「山梨県側から県境付近に向けて実施する高速長尺
先進ボーリング」に対する静岡県の考え方

主な論点

湧水量の管理値に対する懸念

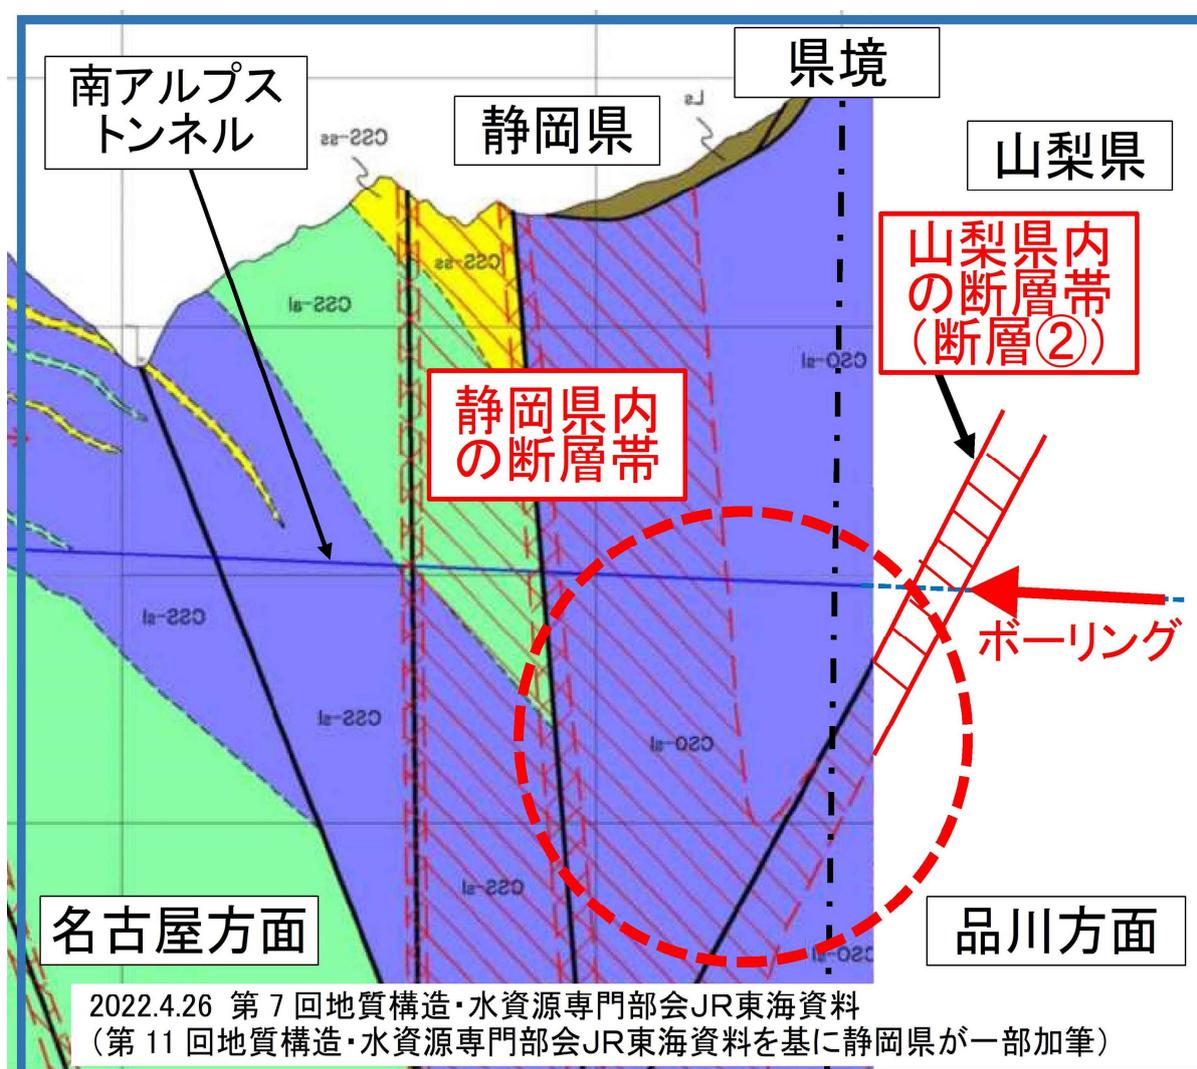
「断層の透水係数が小さかった場合、
10m当たり 50L/秒だったらより安全とは言えない。」

⇒ボーリング湧水が県外流出することの懸念に対する管理値として、考え方を明確にすべきではないか

⇒国有識者会議で使用する透水係数 ($1 \times 10^{-6} \text{m/s}$) を踏まえて検討すべきではないか
